**Seminario Nazionale per l'approfondimento degli aspetti tecnici relativi al
Deposito Nazionale e Parco Tecnologico (ex art. 27, co. 4 D.lgs. n. 31/2010 e ss.mm.ii.)**

Prof. Giorgio Querzoli - Legambiente

Sardegna – 28/09/2021

CE4 Sono da escludere le aree caratterizzate da rischio e/o pericolosità Geomorfologica e/o idraulica di qualsiasi grado e le fasce fluviali

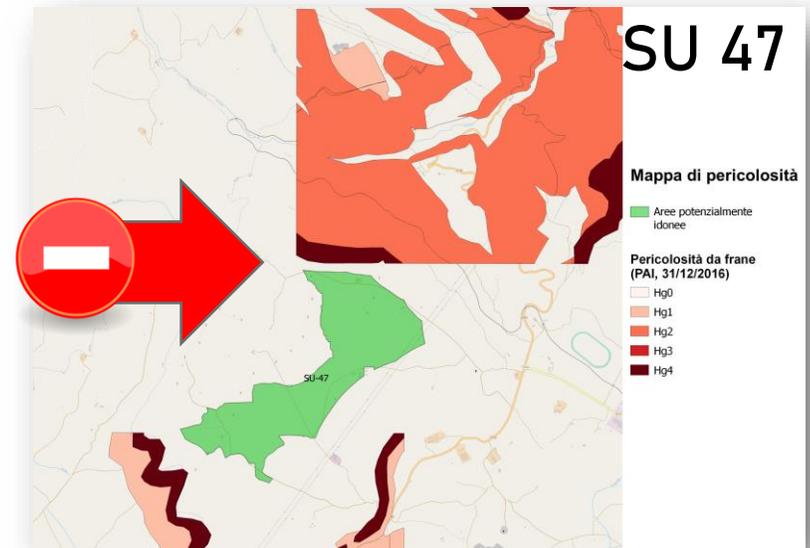
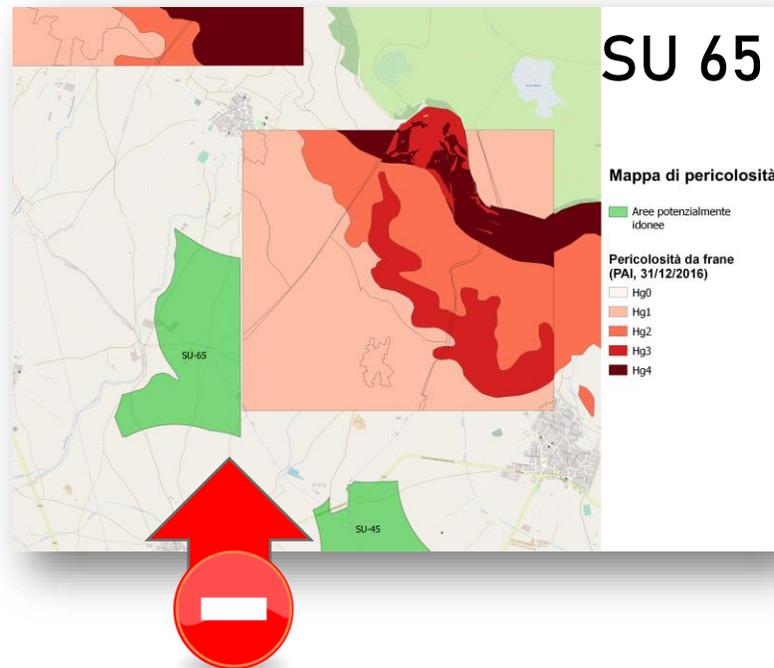
- Alcune aree cadono in zone di pericolosità idraulica identificate dagli aggiornamenti recenti del PAI (Tempo di ritorno 50 anni! **Succederà 6 volte** nel tempo di vita dell'opera)...

... altre hanno evidenti interferenze con le aree di pericolosità geomorfologica: le aree sono state individuate solo a causa dell'**incompletezza degli studi disponibili**
